Grafik zum Ersatzneubau TW-Hauptleitung:

Prüfergebnis und Kommentierung zur Baumpflanzung im Bereich der geplanten Längsparker
EVTI/Suchar/161202

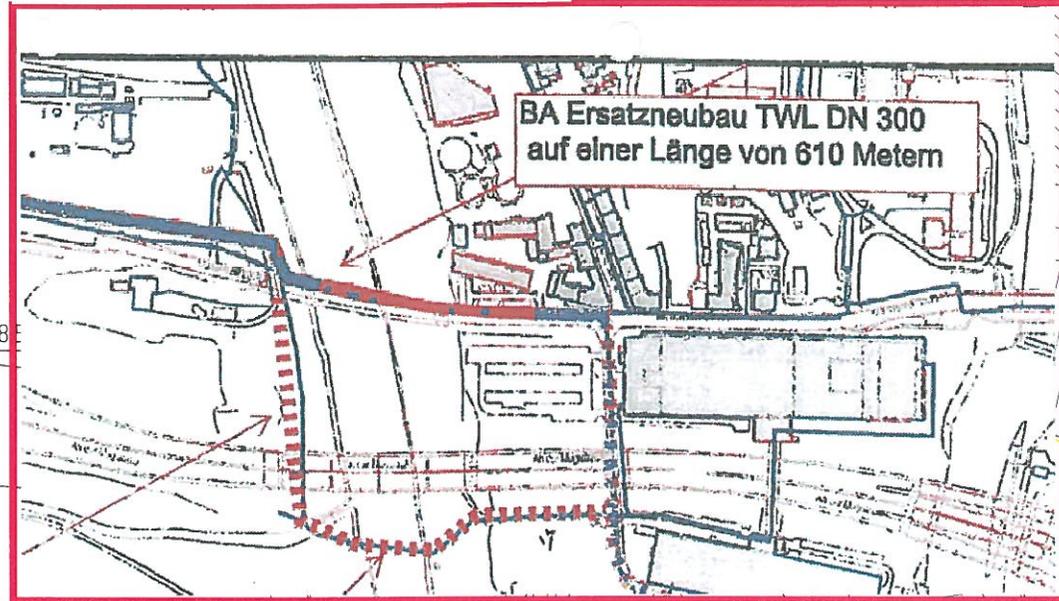
Konflikt mit Hauptverbindungstrasse der Telekom

Bereiche mit erheblichen Trassenkonflikten (Schächte, Rohre)

Lagevorschlag neue Baumstandorte im möglichen Pflanzkorridor

Hinweise zur Folge der Einordnung von Baumstandorten im gepanteten nördlichen Seitenraum zwischen Elisabeth-Brücke und Hafenstraße:

- 1) Reduzierung der Längsparkstände von 10 auf nur noch 6 Stück (Gesamtreduzierung dann um bis zu 25 Stück)
- 2) keine Korrelation zum rückwärtig bereits vorhandenen Baumbestand
- 3) Konflikt mit Leitungsbestand --> Umverlegung Medienleitungen infolge Baumpflanzung (Kostenumfang ist noch zu ermitteln); u.a. Konfliktpotential mit Telekomtrasse (Hauptverbindung zwischen Alt- und Neustadt mit mehr als 10 Glasfaserkabeln)
- 4) Kollision und Begrenzung mit Trassenraum für geplante neue Hauptversorgungsleitung Trinkwasser nach Halle Neustadt
- 5) Unterschreitung von Mindestabstandsmaßen zu unterirdischen Medien (Einzelfallprüfung erforderlich) --> ggf. Schutzmaßnahmen notwendig (Wurzelschutz)
